ÚZEMNÍ PLÁN MĚSTA BRNA

Textová část Odůvodnění

Kapitola 19 Vyhodnocení připomínek

Svazek Pb16 *(bez osobních údajů)*

Aktuální stav územního plánu se světle modře vyznačenými plochami bydlení.

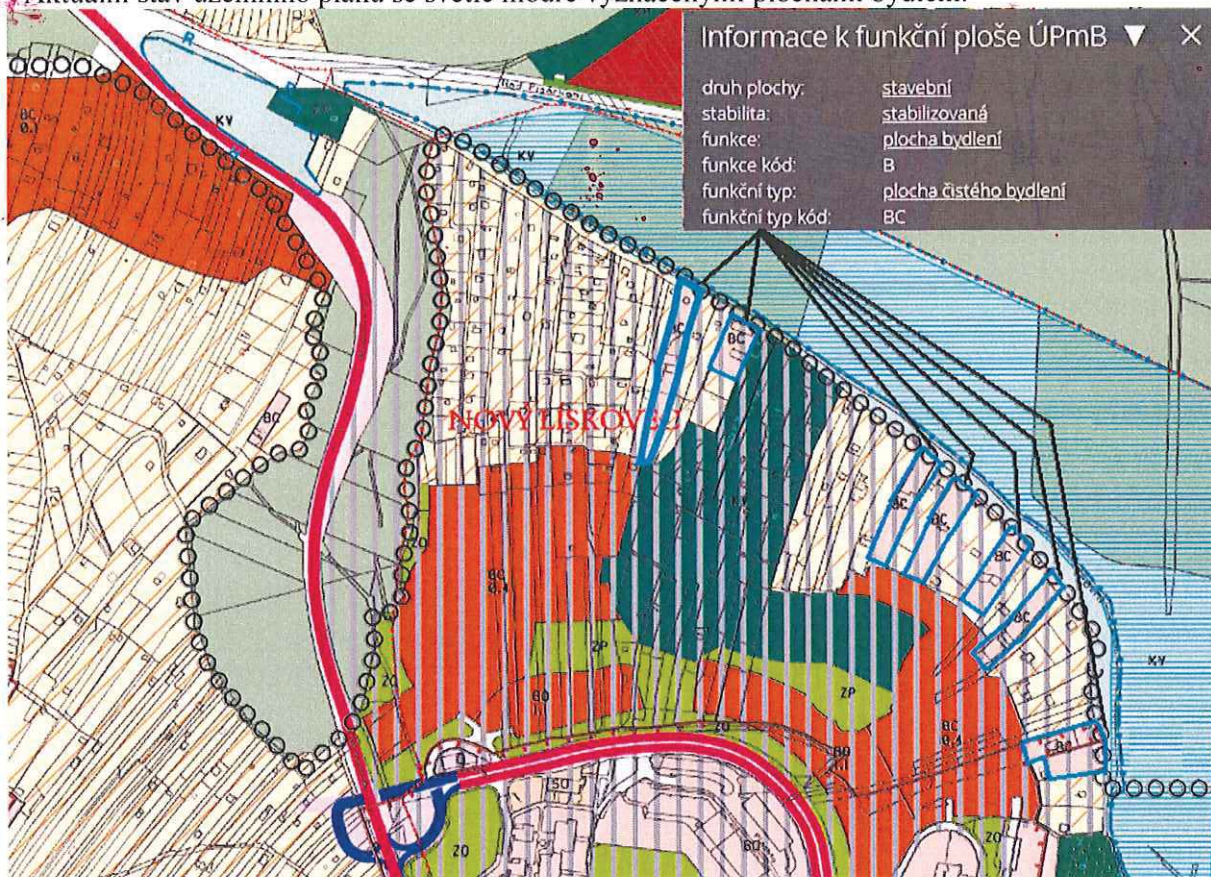
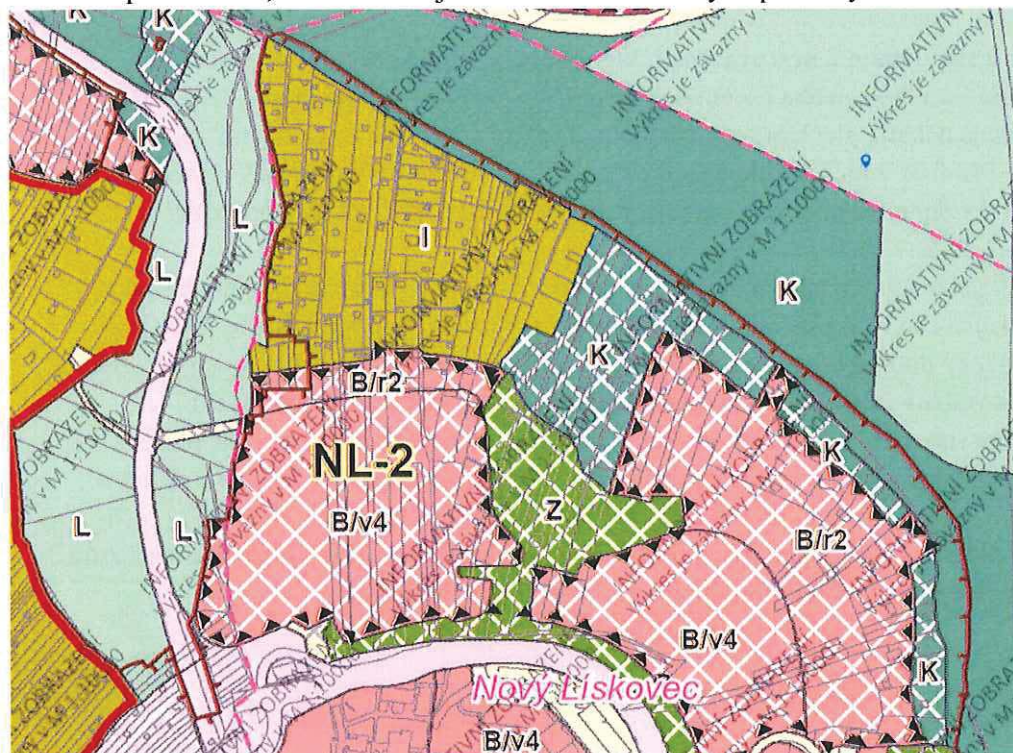
2- V návrhu i aktuálním stavu je obslužná komunikace (dále jen „ulice Travní“) vedena na ploše krajinné zeleně. Ulice Travní již dnes slouží jako obslužná komunikace pro plochy bydlení a zejména pro plochy zahrádek, ke kterému už není určena (viz závazná textová část 6.3.3.15). Regulativ plochy krajinné zeleně umožňuje zajišťovat dopravu pouze pro svoji plochu. **Navrhují proto změnu v návrhu pro plochu krajinné zeleně ulice Travní na plochu dopravní infrastruktury.**

A k porovnání s aktuálním územním plánem návrh nového územního plánu s vyznačenou plochou zahrádek písmenem I, návrhové krajinné zeleně a návrhových ploch bydlení.

Dále uvádíme, že celé řešené území města je rozděleno beze zbytku na jednotlivé plochy s rozdílným způsobem využití (dále též „RZV“) podle stávajícího nebo požadovaného způsobu využití. Plochy s rozdílným způsobem využití mají zpravidla v zastavěném území a zastavitelných plochách stanovenou specifikaci prostorového uspořádání a výjimečně i specifikaci způsobu využití. Z důvodů zvoleného měřítka výkresů a podrobností Územního plánu byla stanovena minimální velikost plochy RZV na 0,5 ha (5 000 m²) a odůvodněných případech na 0,2 ha (2 000 m²) v souladu s ustanovením § 3 odst. 1 vyhlášky č. 501/2006 Sb. Ve výjimečných případech, pokud si to vymezení a koncepce Územního plánu vyžaduje, jsou zobrazované plochy RZV menší. Takto zvolená velikost ploch RZV vychází z principu koncepce a měřítka výkresů, kde kresba nemůže zachycovat nepřiměřený detail. Pokud existují pozemky stejného účelu využití, ale tvoří plochu podměrečnou, tj. menší než 0,5 ha, jsou zpravidla agregovány do jiných ploch RZV s jiným využitím. Vzhledem k měřítku výkresů nejsou zobrazovány jednotlivé pěší průchody a veřejná prostranství užší 6,5 m.
